Dotyczy postępowania pn.: **Przebudowa i rozbudowa Zespołu Szkolno – Przedszkolnego nr 3 przy ul. Skrajnej w Rzeszowie**

WYJAŚNIENIA I ZMIANA TREŚCI SWZ

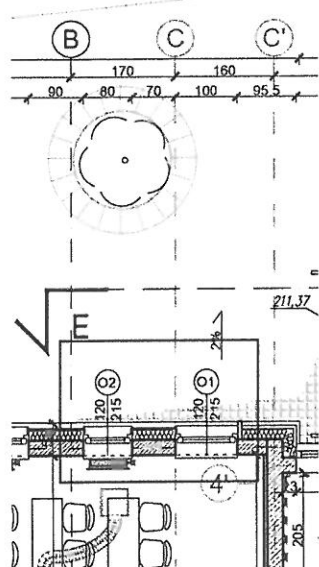
Pytanie nr 187

Prosimy o podanie prawidłowych wymiarów okna O9. Rozbieżność pomiędzy rzutem a zestawieniem.

Zamawiający dołącza Załącznik nr 15 - plik o nazwie A-15 Zestawienie ślusarki rev.1
Zestawienie zastępuje plik o nazwie A-15 Zestawienie ślusarki, który pierwotnie został dołączony do OPZ.

Układ warstw został opisany na rysunku Przekrój B-B.

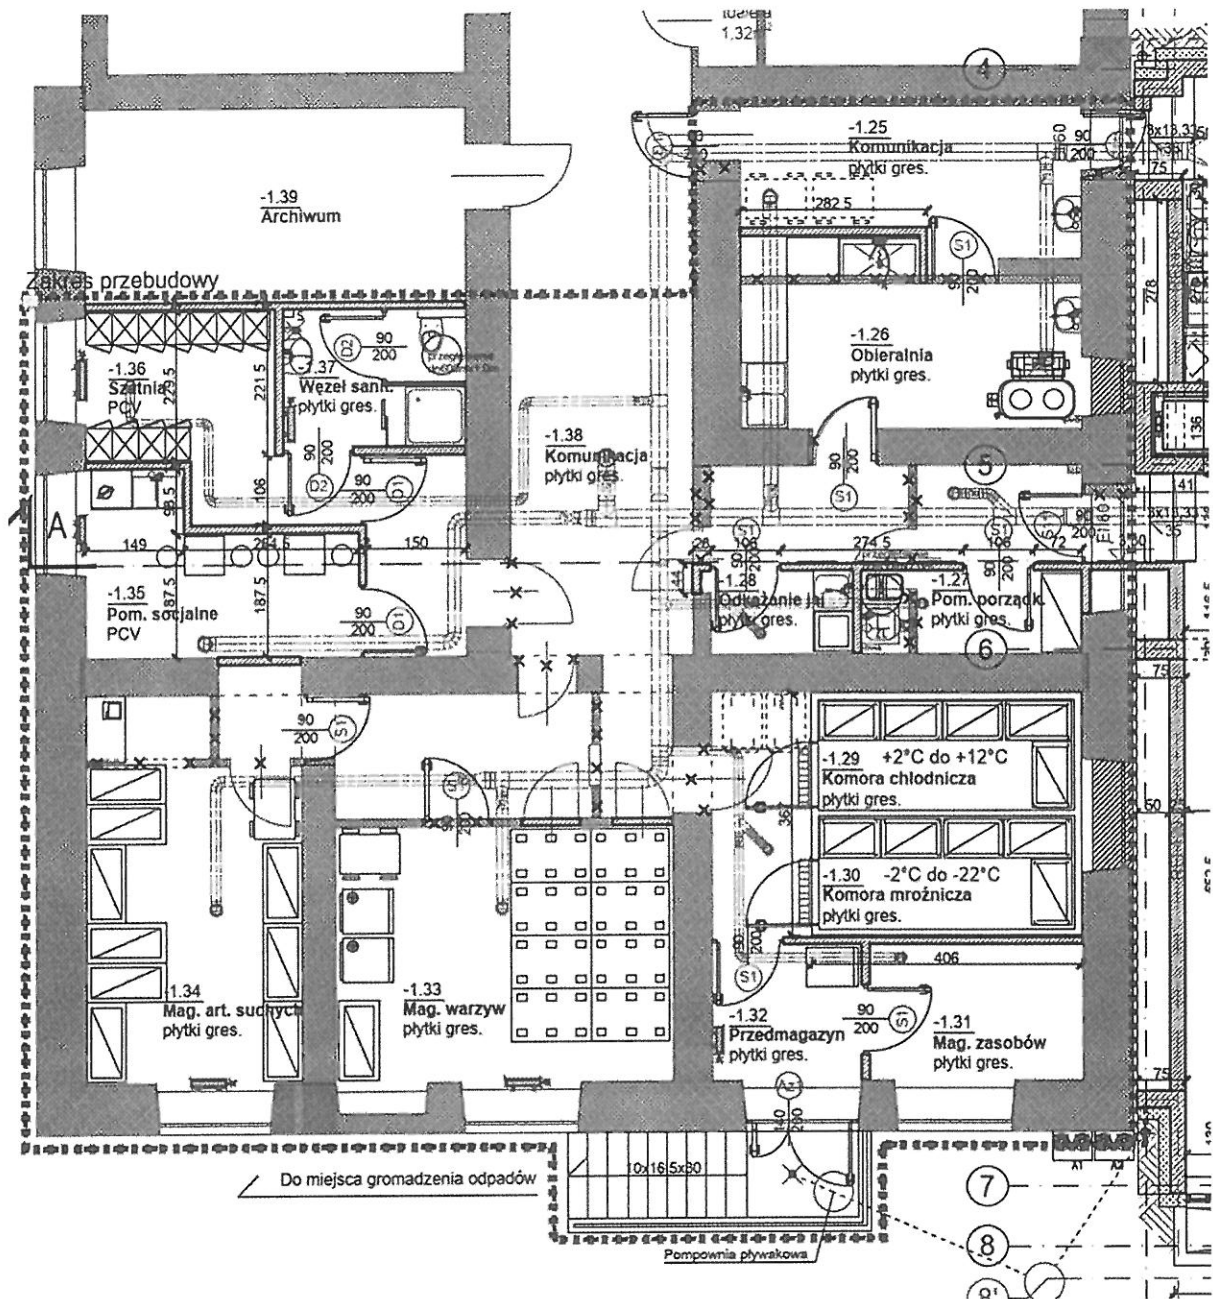
Pytanie nr 198

Prosimy o podanie układu warstw dla nadwieszenia nad wejściem do budynku.

Warstwa P4 STROP NADWIESZENIA

- wykładzina PVC / dywanowa 1
- wylewka samopoziomująca 1
- wylewka cementowa zbrojona 5
- folia PE
- styropian EPS 5
- folia PE
- płyta żelbetowa wg proj. konstr. 22
- wełna mineralna 18
- podsufitka z płyt elewacyjnych
